U Osijeku, 28. listopada 2010.

**Predmet: Informacija o gruboj povredi pravnog postupka vezanog uz zahtjev za ocjenu o potrebi procjene utjecaja na okoliš za zahvat: navodnjavanje područja Baranja iz lateralnog kanala Kneževi Vinogradi-Zmajevac – dostavlja se**

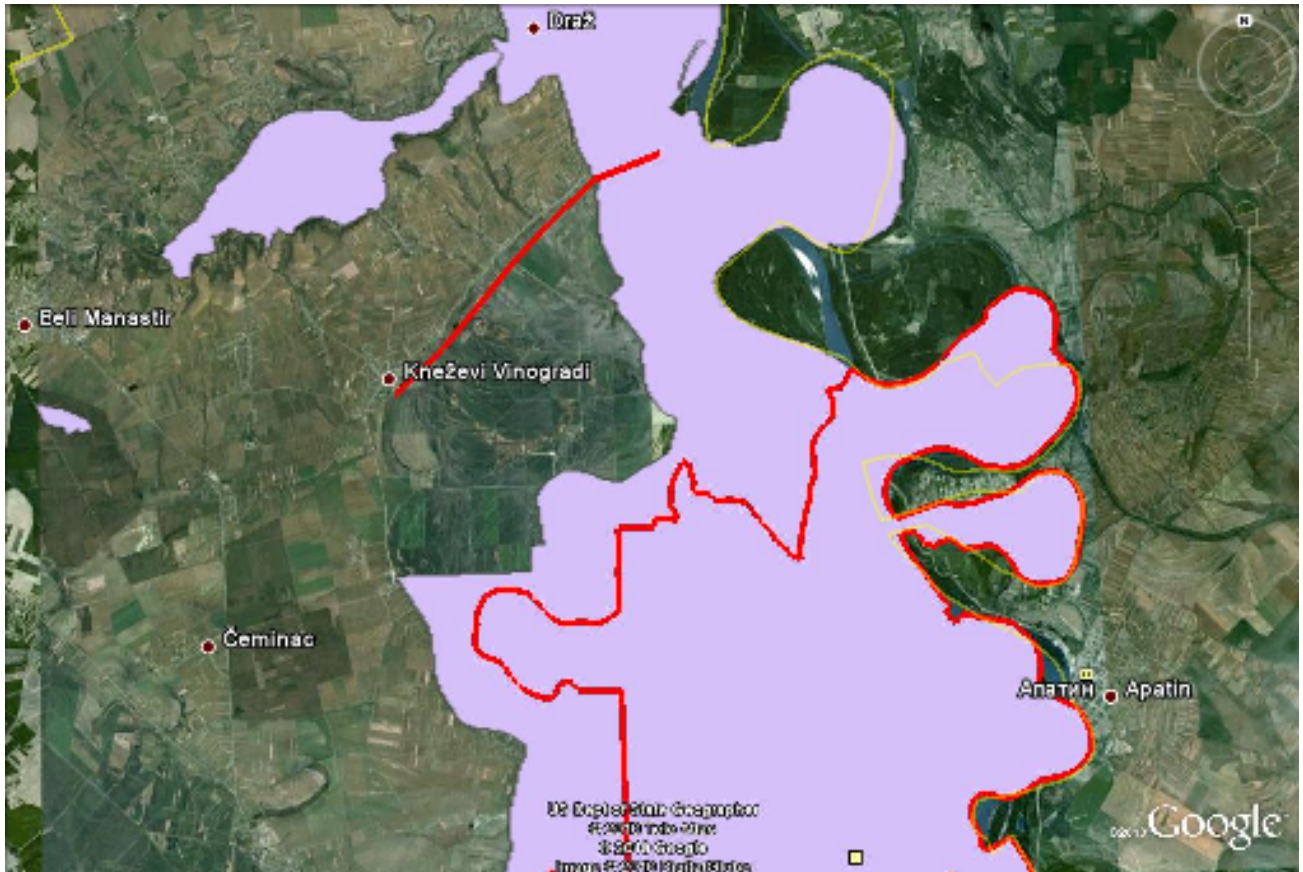
- 3) Na istočnim, jugo-istočnim i južnim granicama predloženog zahvata nalaze se tri velika područja nacionalne ekološke mreže (slika 1):
  - HR1000016 Podunavlje - donje Podravlje (predloženo kao SPA za NATURA 2000 područje)

Lateralni kanal Kneževi Vinogradi-Zmajevac tek treba izgraditi, a on će biti smješten neposredno ispod južnih padina Banskog brda (slika 1). Njegove dimenzije su imponzantne tj. riječ je o velikom građevinskom objektu. Njegov smještaj i retencijski kapacitet će izravno zadržavati svu vodu koja se slijeva s Banskog brda, a na njegovom istočnom kraju, neposredno ispod sela Zmajevac predviđena je izgradnja nove crpne stanice koja će tu vodu izravno prepumpavati prema rijeci Dunav.
